GHI CHÚ THẨM ĐỊNH (khung đánh số trên bản vẽ)

CẢI TẠO KARAOKE HOÀNG ANH

TỔNG HỢP THẨM ĐỊNH – KARAOKE HOÀNG ANH 1 (kiến trúc 20-12-2024, PCCC 02-12-2024)

MẶT ĐỨNG CẢI TẠO 1-6 KARAOKE

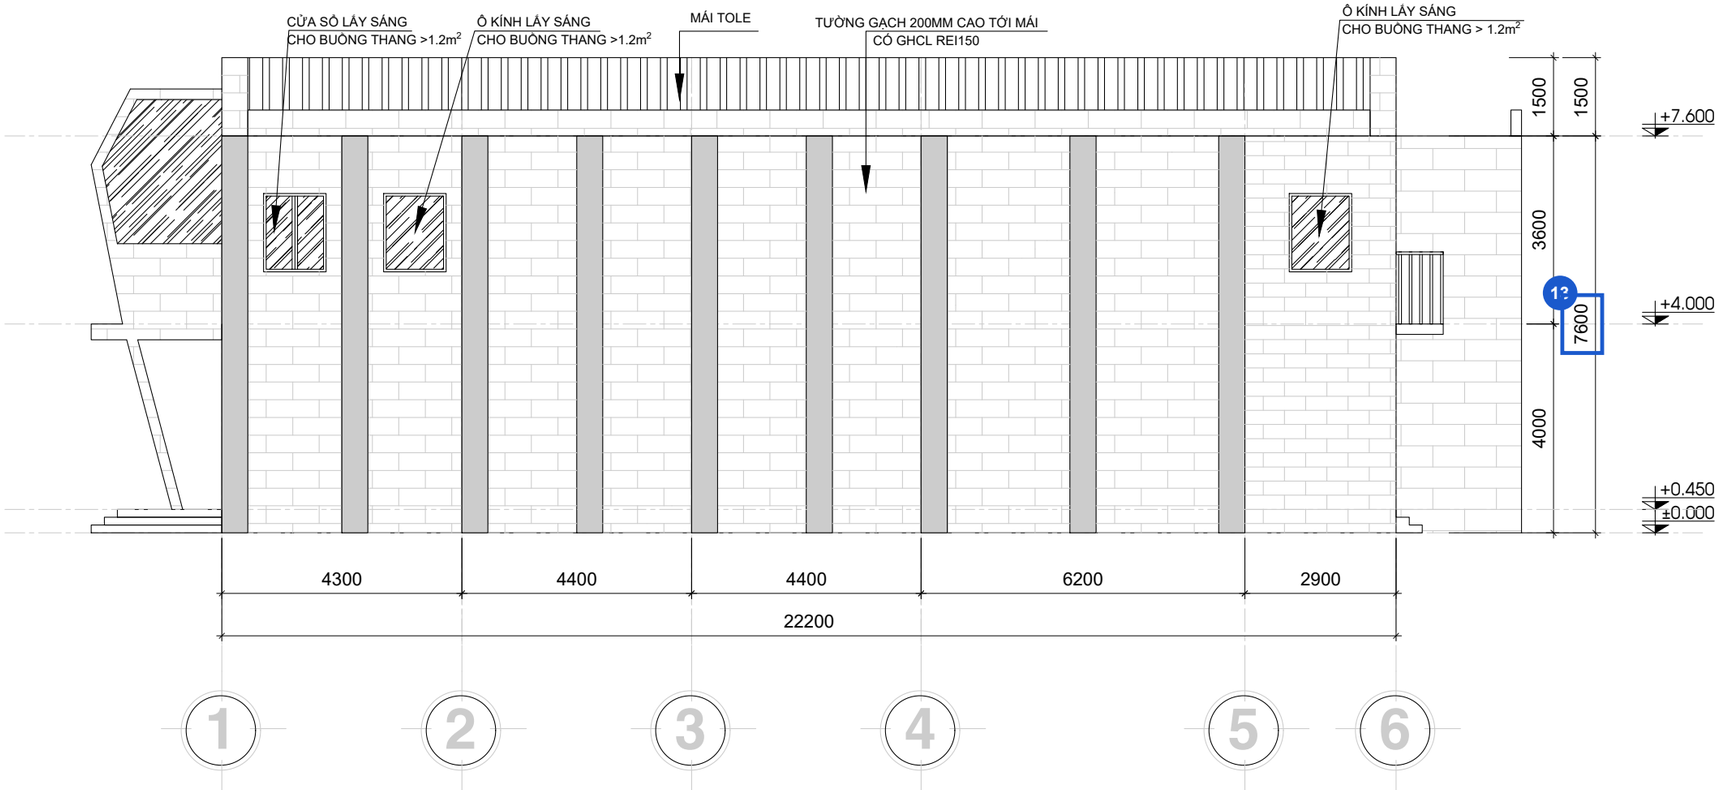
13. [CHỈNH BẢN VẼ] Bổ sung ghi chú chiều cao PCCC 7,6 m trên mặt đứng (Đ.1.4.9).

MẶT ĐỨNG CẢI TẠO 6-1 KARAOKE

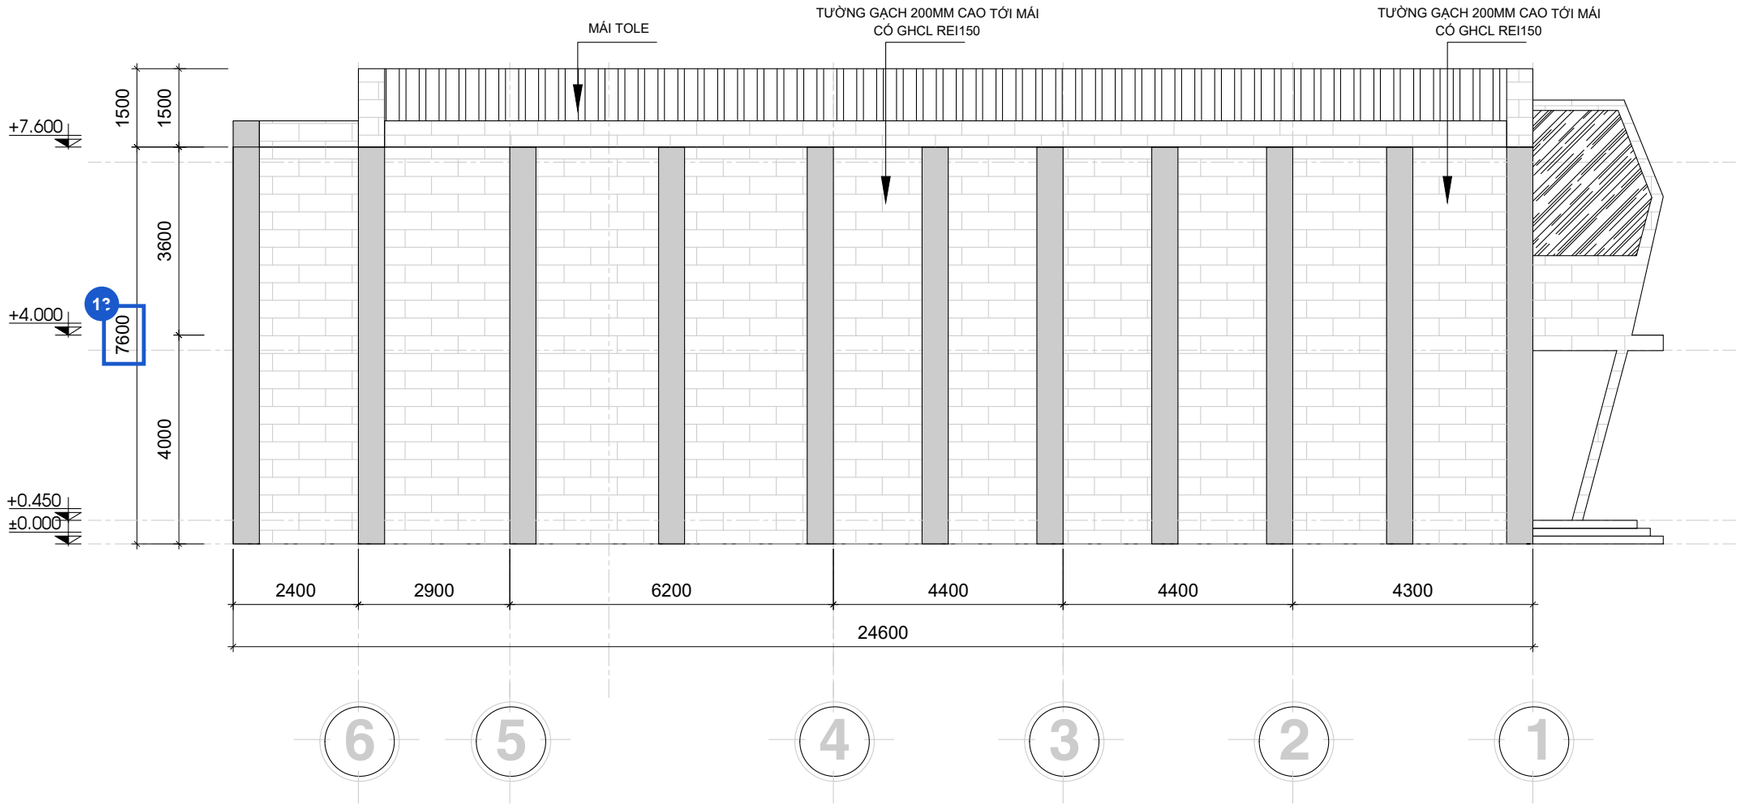
13. [CHỈNH BẢN VẼ] Bổ sung ghi chú chiều cao PCCC 7,6 m trên mặt đứng (Đ.1.4.9).

MẶT ĐỨNG CẢI TẠO F-A KARAOKE

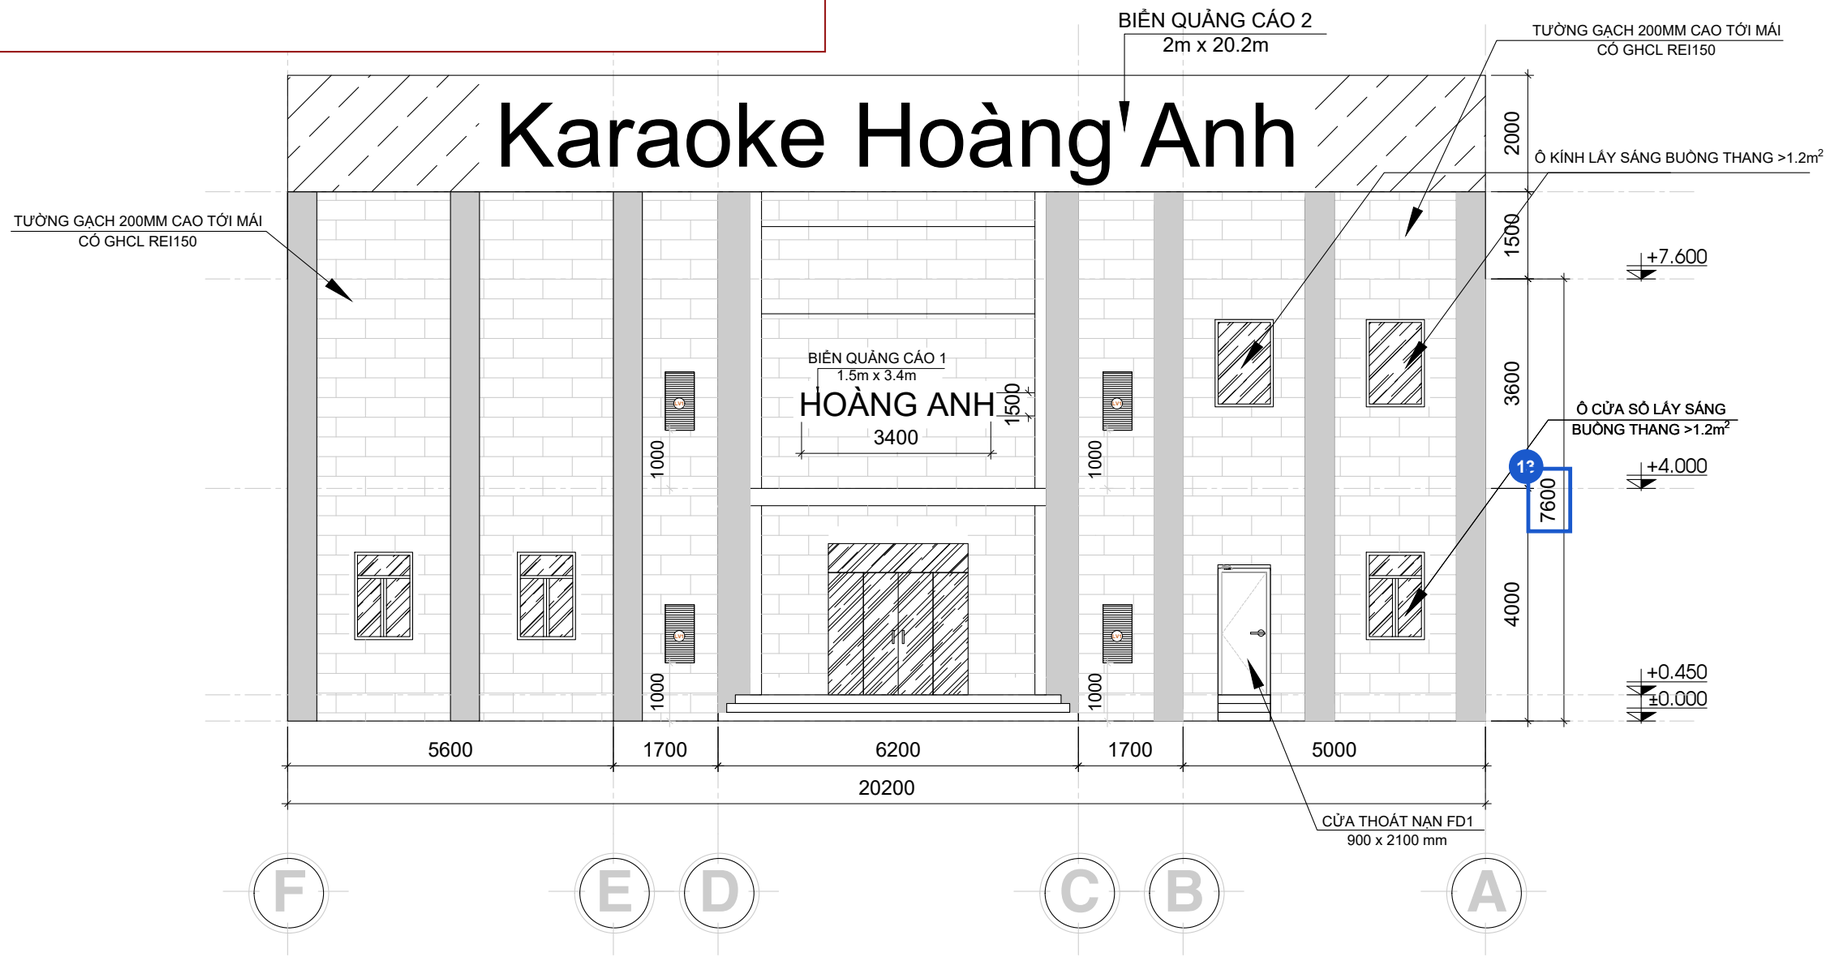
13. [CHỈNH BẢN VẼ] Bổ sung ghi chú chiều cao PCCC 7,6 m trên mặt đứng (Đ.1.4.9).

MẶT ĐỨNG CẢI TẠO A-F KARAOKE

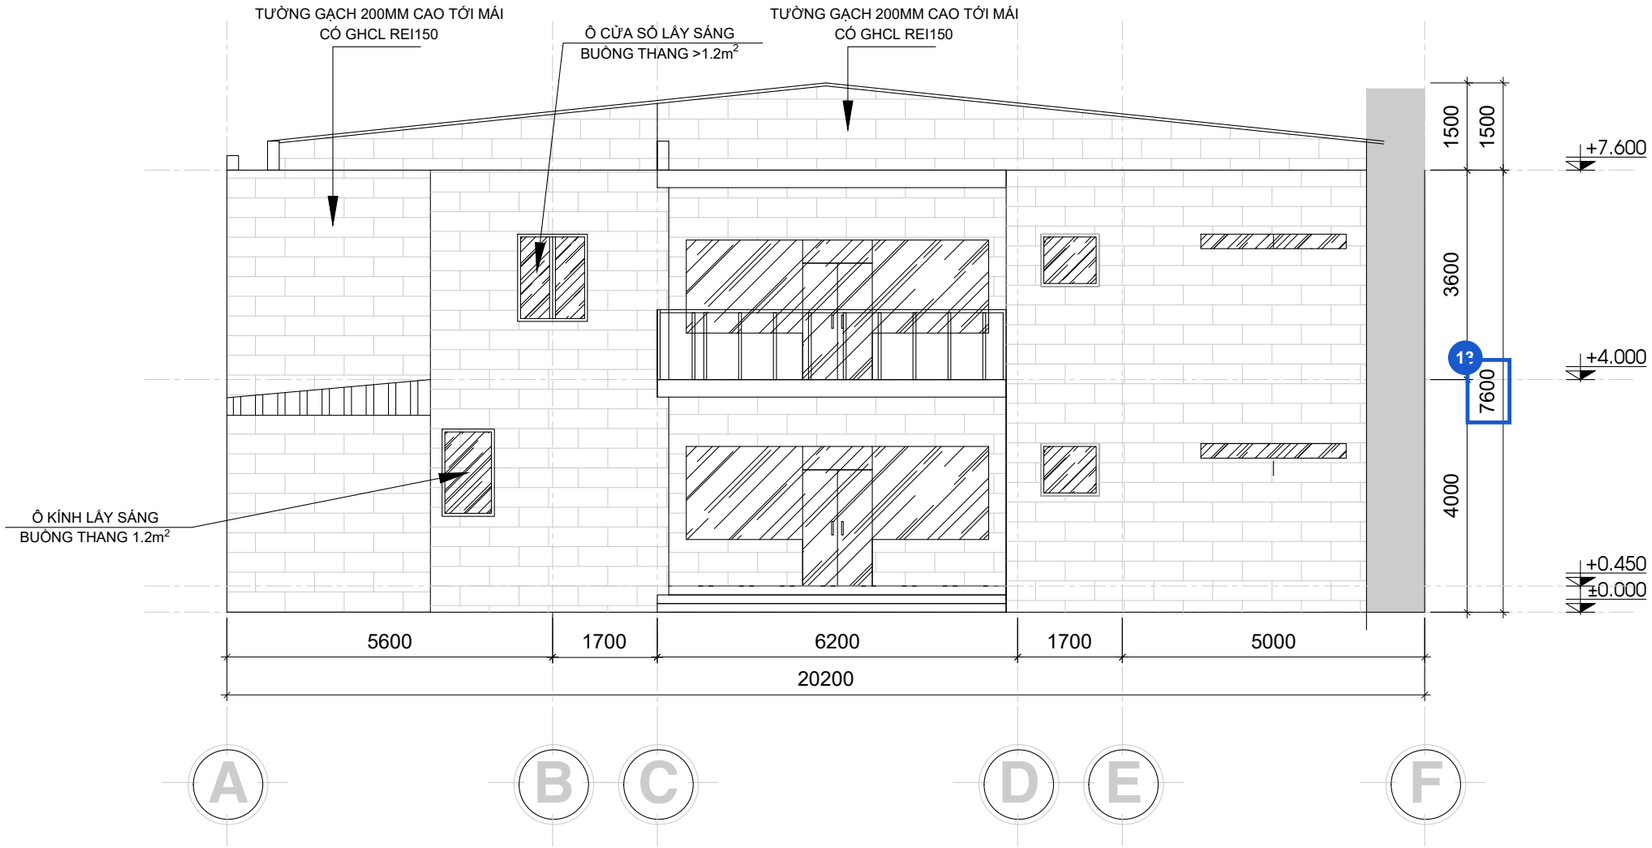
13. [CHỈNH BẢN VẼ] Bổ sung ghi chú chiều cao PCCC 7,6 m trên mặt đứng (Đ.1.4.9).

MẶT BẰNG THOÁT NẠN CẢI TẠO TẦNG TRỆT KARAOKE

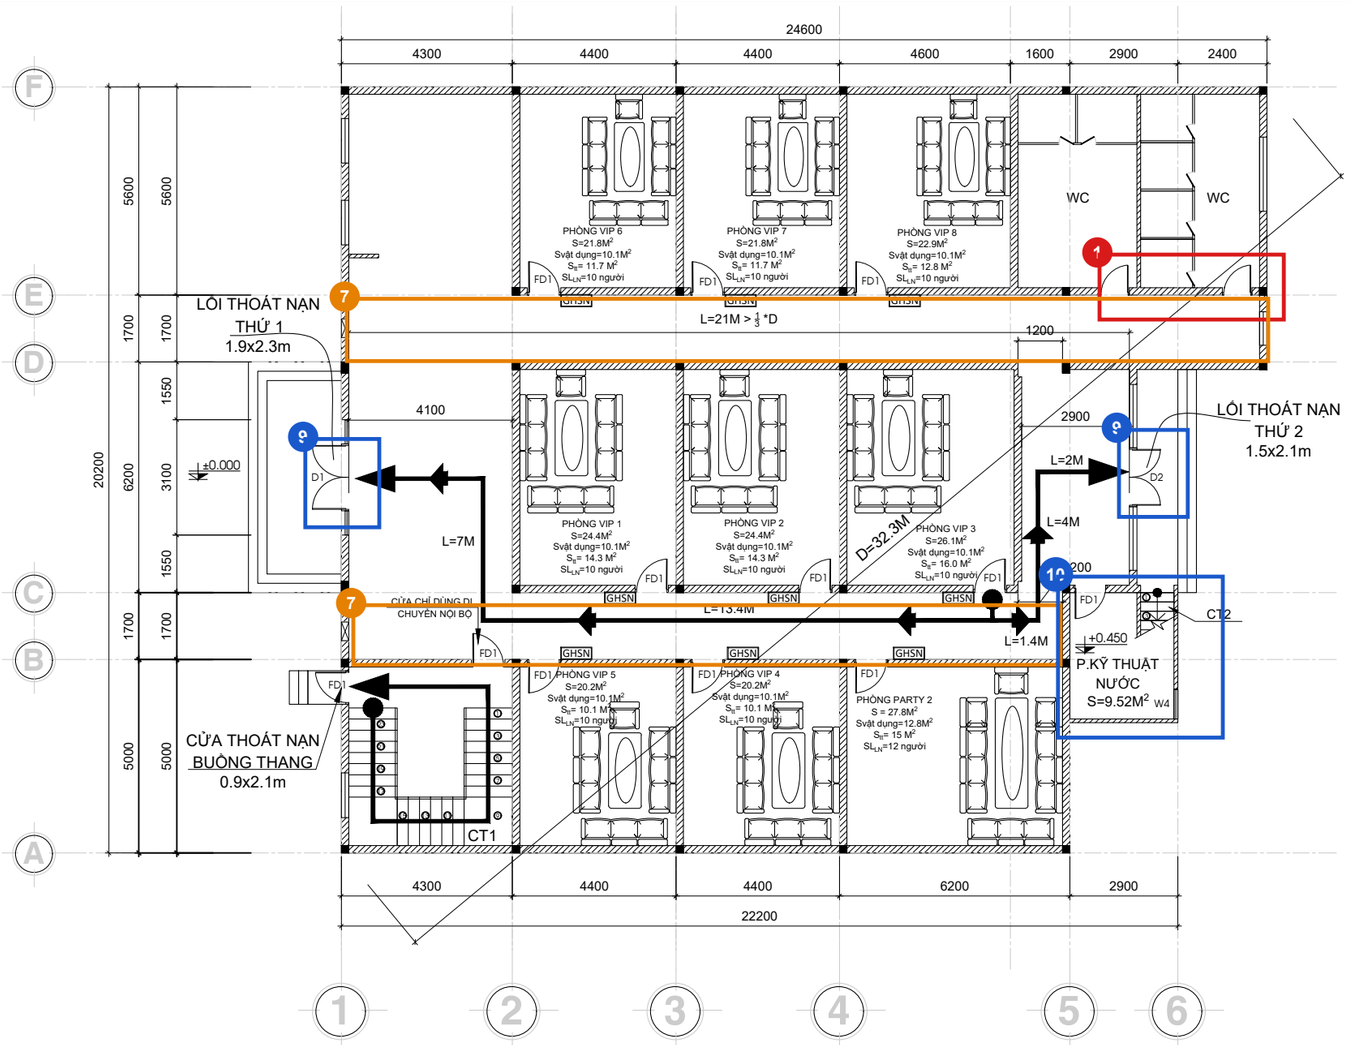
1. [CHƯA ĐẠT] D3 (0,8×2,1 m, GHCL '-') mở ra hành lang, không chống cháy (Đ.3.3.5).
2. [CHỈNH BẢN VẼ] Sửa ghi chú: 'cửa chống cháy D1 EI60' thành FD1.
3. [CHỈNH BẢN VẼ] Số người lớn nhất 105 (đã xác nhận): sửa 93 ở bảng thống kê và ghi chú.
5. [CHỈNH BẢN VẼ] Giới hạn 40 m sai so với G.2a (60 m hoặc 30 m); sửa số, kết luận không đổi.
6. [CHỈNH BẢN VẼ] Sửa 'sàn REI150' thành REI45 (đúng thuyết minh kết cấu).
7. [CẦN XÁC NHẬN] Hành lang trong > 15 m không thông gió tự nhiên (D.2c): đã có hút khói, xem khung 14.
8. [CẦN XÁC NHẬN] Thiếu vật liệu tường, sàn hành lang (B.8: CV1 và CV2); cần ghi.
9. [CHỈNH BẢN VẼ] Ghi kích thước bậc tam cấp D1, D2; ghi chú cửa kính hai cánh đẩy mở thủ công, không khóa.
10. [CHỈNH BẢN VẼ] FD1 cạnh P.kỹ thuật nước là cửa phòng dưới thang CT2, không phải lối thoát nạn; nên ghi chú rõ.

MẶT BẰNG THOÁT NẠN CẢI TẠO LẦU 1 KARAOKE

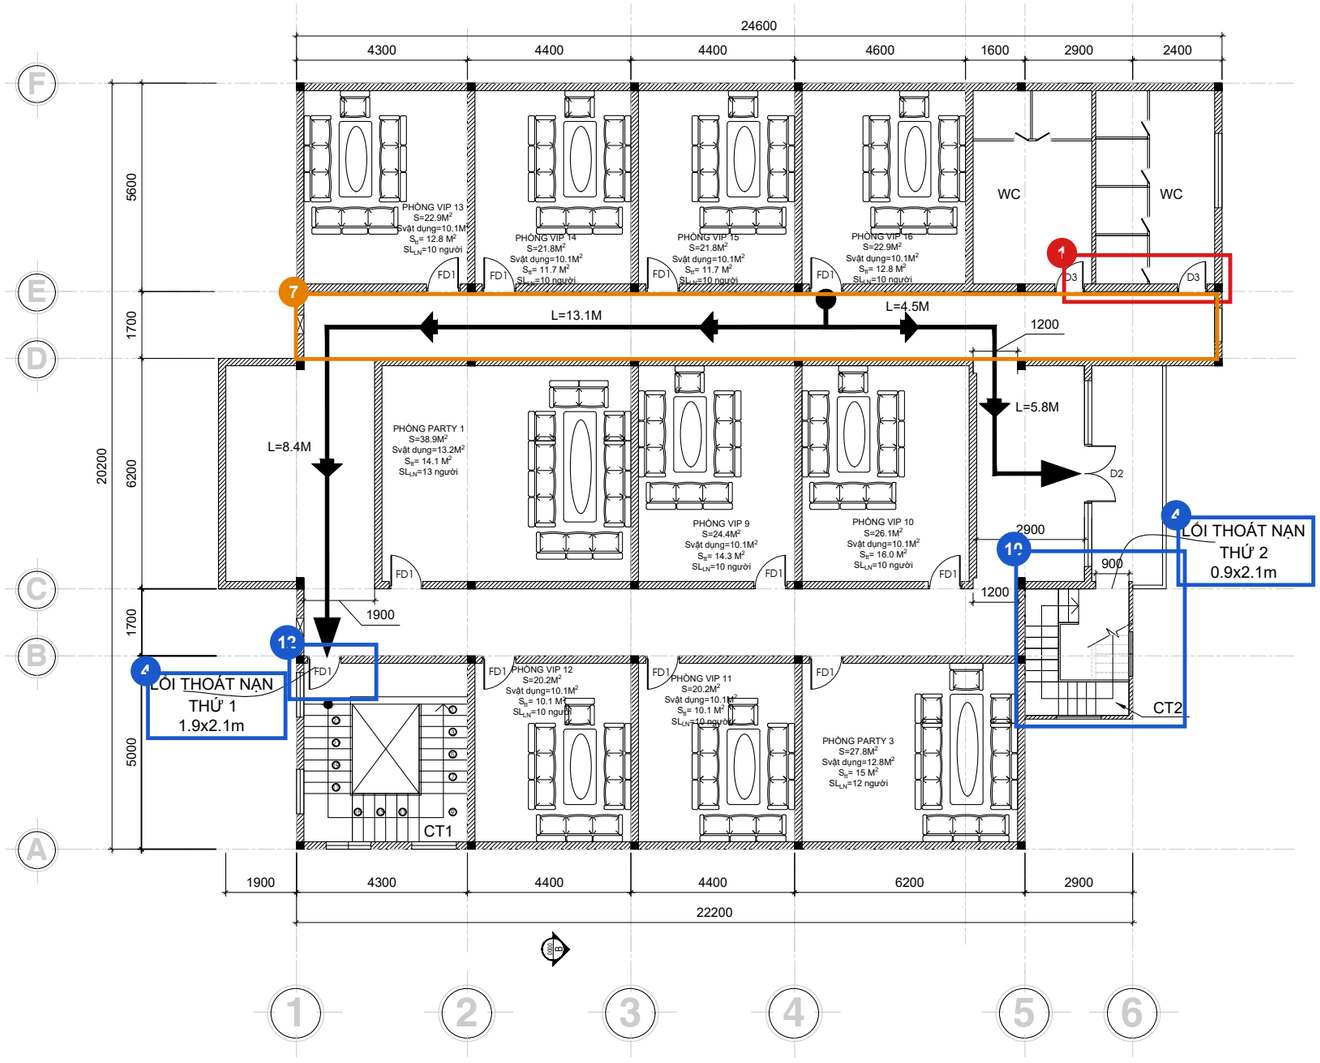
1. [CHƯA ĐẠT] D3 (0,8×2,1 m, GHCL '-') mở ra hành lang, không chống cháy (Đ.3.3.5).
2. [CHỈNH BẢN VẼ] Sửa ghi chú: 'cửa chống cháy D1 EI60' thành FD1.
3. [CHỈNH BẢN VẼ] Số người lớn nhất 105 (đã xác nhận): sửa 93 ở bảng thống kê và ghi chú.
4. [CHỈNH BẢN VẼ] Lầu 1: sửa nhãn lối 1 là FD1 0,9 m, lối 2 là D2 1,5 m; sửa ghi chú tổng.
5. [CHỈNH BẢN VẼ] Giới hạn 40 m sai so với G.2a (60 m hoặc 30 m); sửa số, kết luận không đổi.
6. [CHỈNH BẢN VẼ] Sửa 'sàn REI150' thành REI45 (đúng thuyết minh kết cấu).
7. [CẦN XÁC NHẬN] Hành lang trong > 15 m không thông gió tự nhiên (D.2c): đã có hút khói, xem khung 14.
10. [CHỈNH BẢN VẼ] FD1 cạnh P.kỹ thuật nước là cửa phòng dưới thang CT2, không phải lối thoát nạn; nên ghi chú rõ.
12. [CHỈNH BẢN VẼ] Bổ sung kiểm tra từng lối khi một lối bị chặn: 105 người qua FD1 0,9 m (0,9×165 = 148, đạt).

MẶT BẰNG NGĂN CHÁY CẢI TẠO TẦNG TRỆT KARAOKE

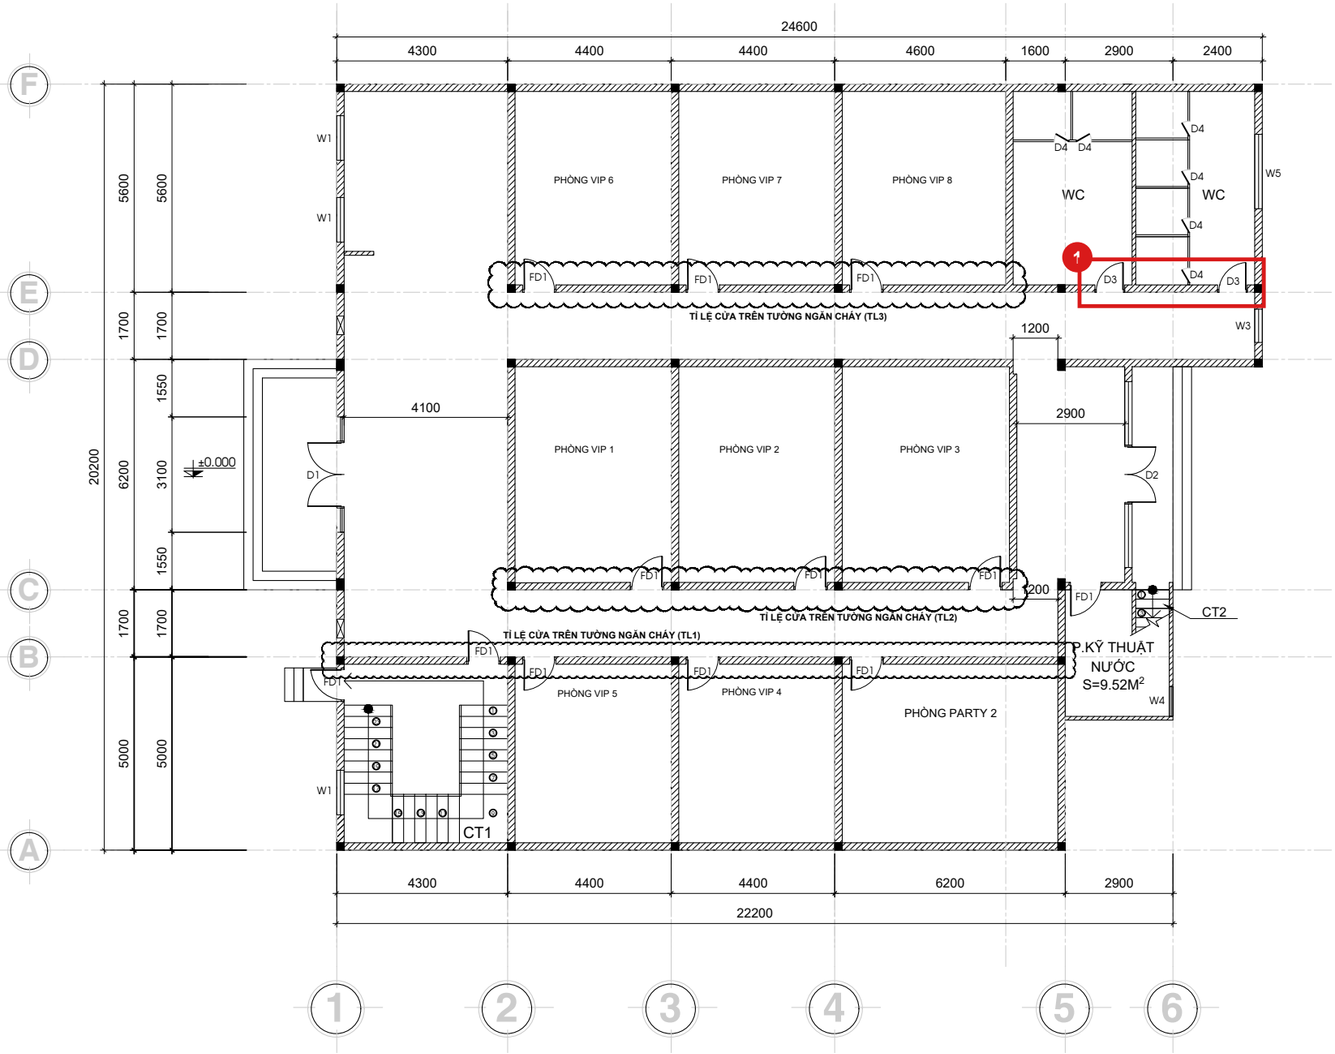
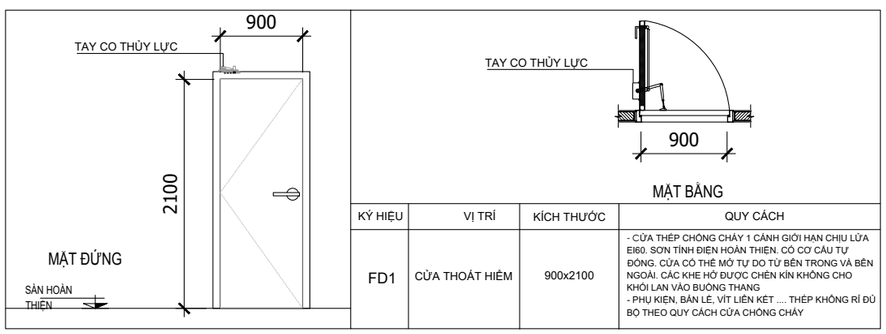
1. [CHƯA ĐẠT] D3 (0,8×2,1 m, GHCL '-') mở ra hành lang, không chống cháy (Đ.3.3.5).

2. [CHỈNH BẢN VẼ] Sửa ghi chú: 'cửa chống cháy D1 EI60' thành FD1.

11. [CẦN XÁC NHẬN] Bảng tỉ lệ cửa/tường chỉ tính FD1; TL3 còn cửa D3 không chống cháy.
